Requalification et Sécurisation de la **Route Départementale 903** entre l'**Autoroute A40** et le **Carrefour des Chasseurs**

MISE EN COMPATIBILITE DES DOCUMENTS D'URBANISME
des communes de Nangy, Fillinges et Cranves-Sales

Dossier de concertation

Octobre 2025

Secteur 1 - Zone Ns

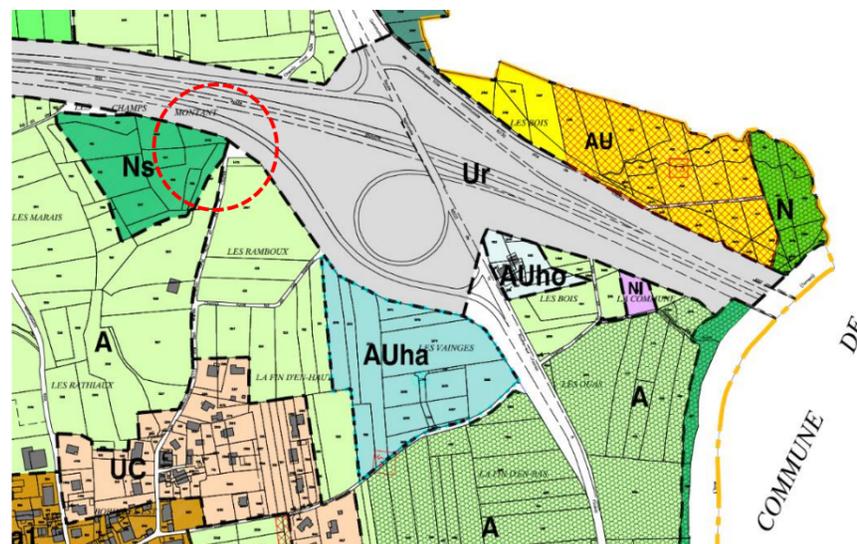
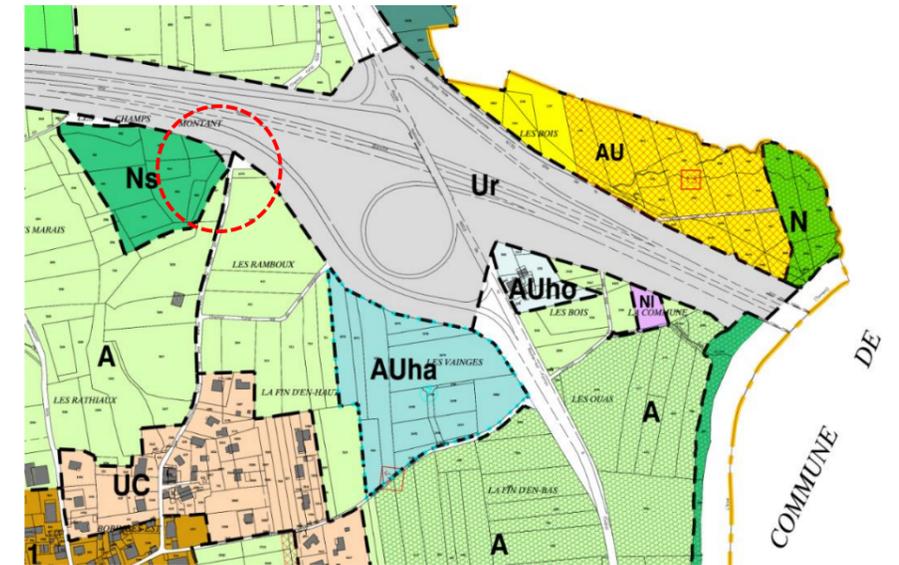
Le projet nécessite une mise en compatibilité du PLU de Nangy sur deux secteurs figurés ci-dessous, afin d'adapter une zone Ns (réduction d'environ 350 m²) et de modifier l'OAP n°7 pour l'adapter à l'emprise du projet :

Le projet de requalification et sécurisation de la route départementale 903 entre l'autoroute A40 et le carrefour des Chasseurs impacte un secteur en zone Ns (zone de milieux naturels sensibles), au sud-ouest de l'échangeur RD903/A40. Cette zone concerne principalement des parcelles occupées par des boisements.

Compte tenu de l'emprise du projet sur ces zones naturelles à caractère « sensible » dont le règlement attaché est incompatible avec le projet, une adaptation du plan de zonage est nécessaire afin de modifier une portion de cette zone en zone Ur (zone autoroutière de l'A40). Ainsi, la zone Ns sera réduite d'environ 350 m² au bénéfice de la zone Ur qui se retrouvera alors augmentée de cette surface.

Secteur 2 - OAP n°7

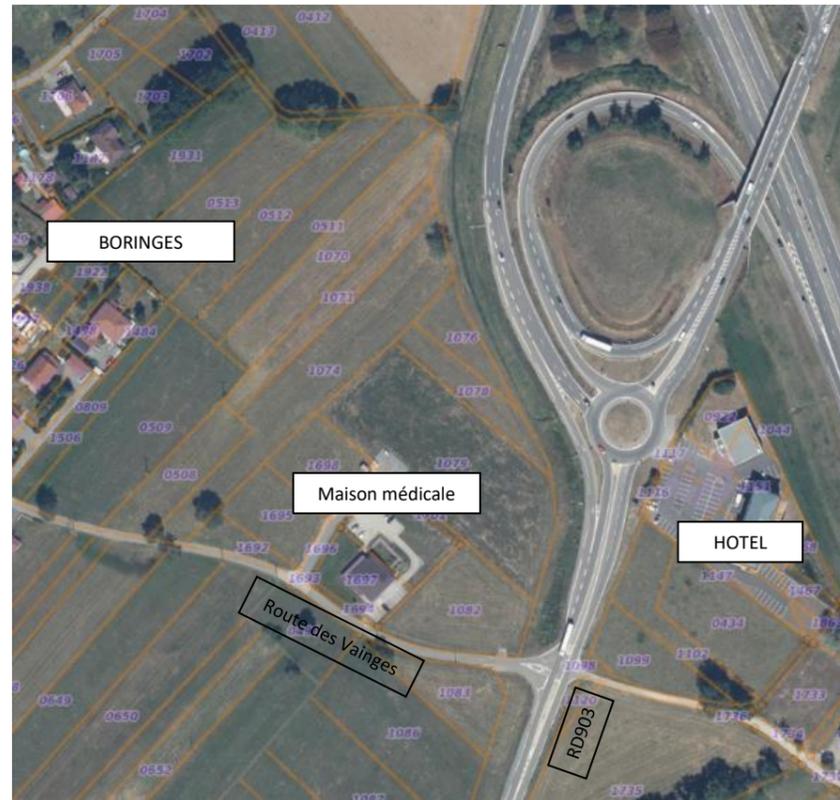
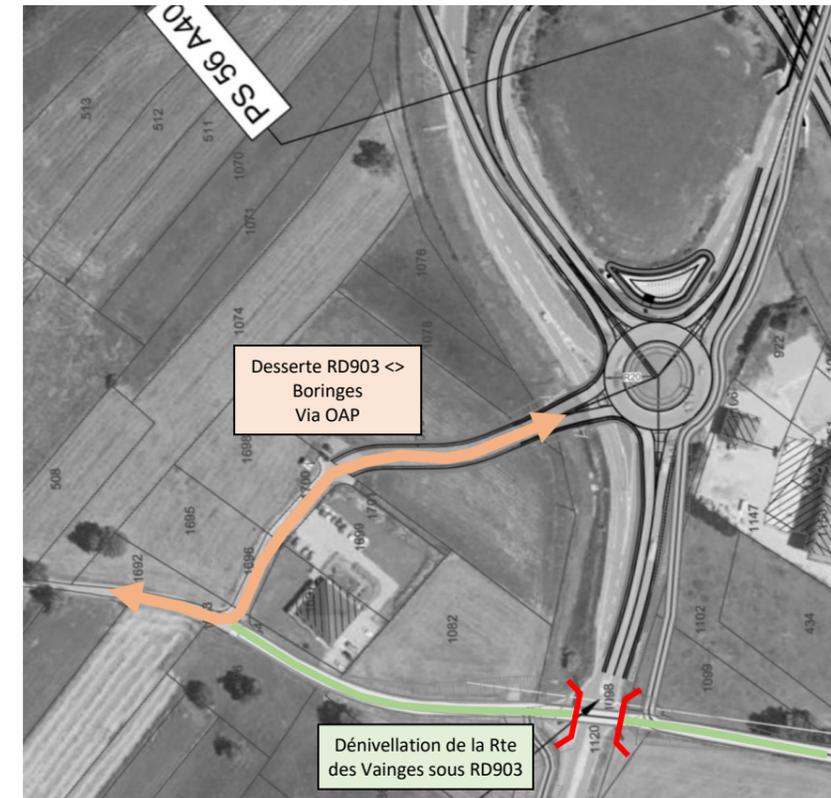
En concertation avec la commune, les modifications prévues du fait du projet et qui vont impacter cette OAP sont :

- La modification du raccordement de Boringes sur la RD903 : il est prévu un raccordement direct sur le giratoire situé vis-à-vis de l'hôtel ;
- La dénivellation de l'actuel route de Vainges pour la faire passer sous la RD903 par le biais d'un passage inférieur de largeur 5m et de hauteur minimale 3,5m. Après la maison médicale, cette route sera réservée aux seuls usages des piétons, cycles et agriculteurs, ainsi que pour les accès véhicules légers au parking desservant les promenades des bords de l'Arve.

En conséquence de ces aménagements, il est donc nécessaire de modifier le schéma de principe de l'OAP pour le rendre compatible avec la configuration future du secteur. Cette adaptation de l'OAP amène :

- Une sécurisation et une amélioration des accès depuis la RD903 ;
- L'absence de redondance entre une route de desserte locale de la zone et une route de liaison RD903 <> Boringes, ce qui est au bénéfice d'une diminution des surfaces routières imperméabilisées ;
- À la réduction d'environ 600 m² de surface de lot (1 200 m² réduit et 600 m² restitués).

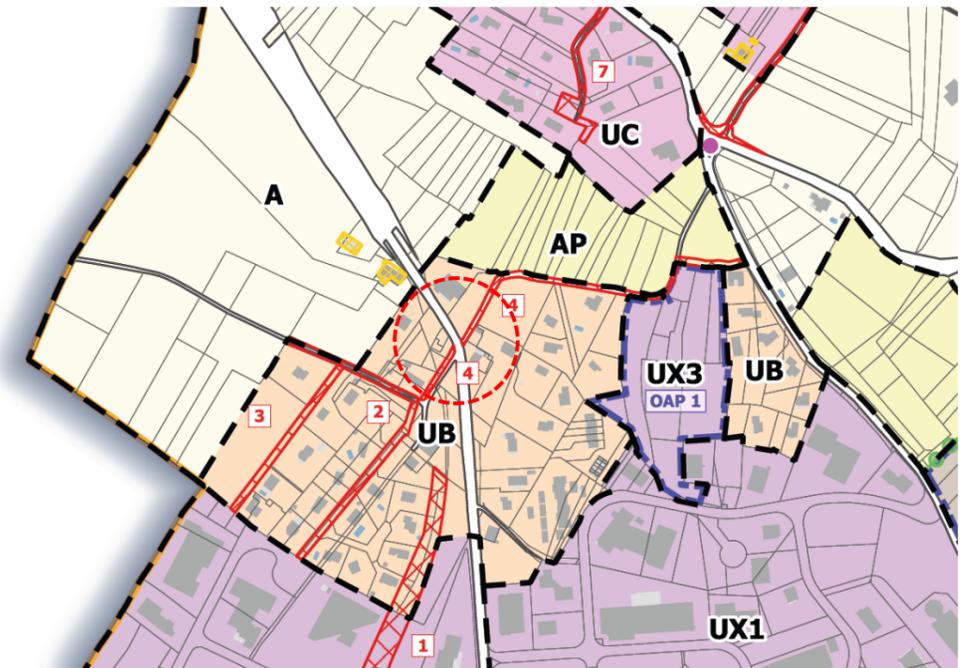
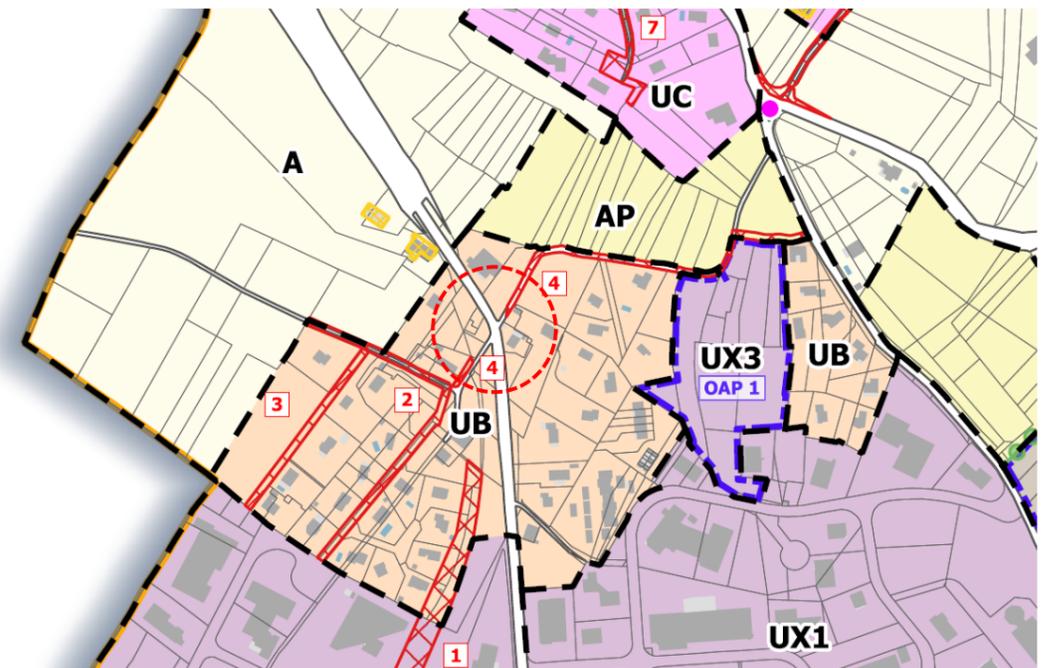
Le projet nécessite une mise en compatibilité du PLU de Fillinges afin d'adapter l'emplacement réservé n°4 aux emprises du projet, sur le secteur suivant :

L'emprise de la tranchée couverte et les aménagements prévus dans ce secteur ne permettent plus la réalisation des tronçons de route communale interconnectés à la RD903, tels que prévus par l'emplacement réservé n°4.

Par conséquent, les tronçons d'emplacement réservé de part et d'autre de la RD903 seront réduits en conséquence de cette emprise.

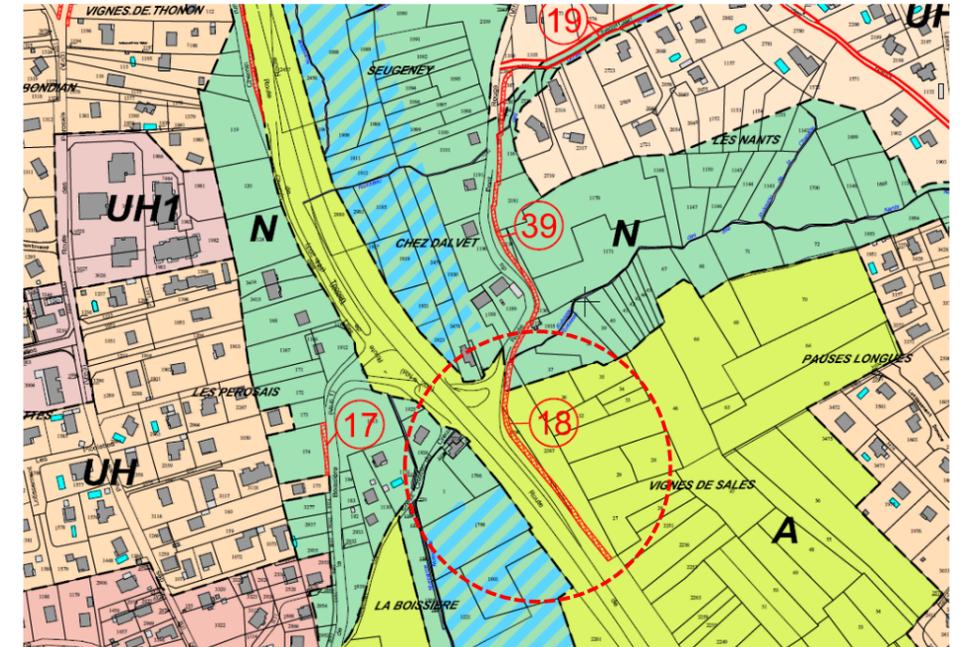
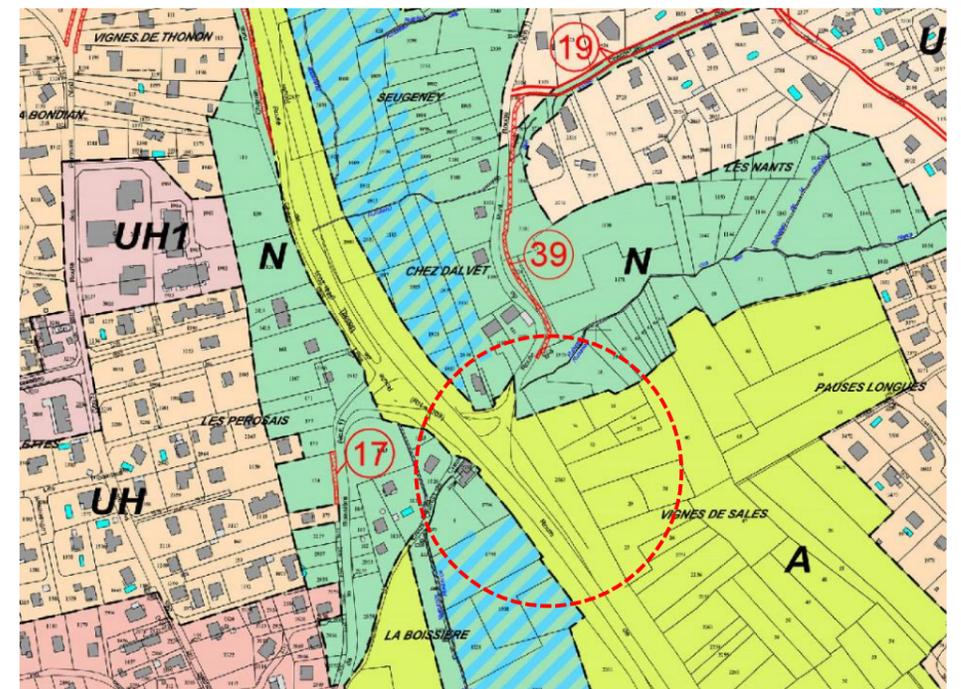
Compte tenu des emprises du projet remettant en cause certains emplacements réservés, une mise en compatibilité du PLU de Cranves-Sales est nécessaire afin d'adapter son plan de zonage sur le secteur du Creux :

Compte tenu de ces aménagements, il est nécessaire de viser dans la mise à jour du PLU la suppression de l'emplacement réservé n°18 « Aménagement et sécurisation d'un cheminement piéton le long du RD n°903 » et la légère réduction de l'emplacement réservé n°39 « Aménagement d'un chemin piéton route du Pont Rouge ».
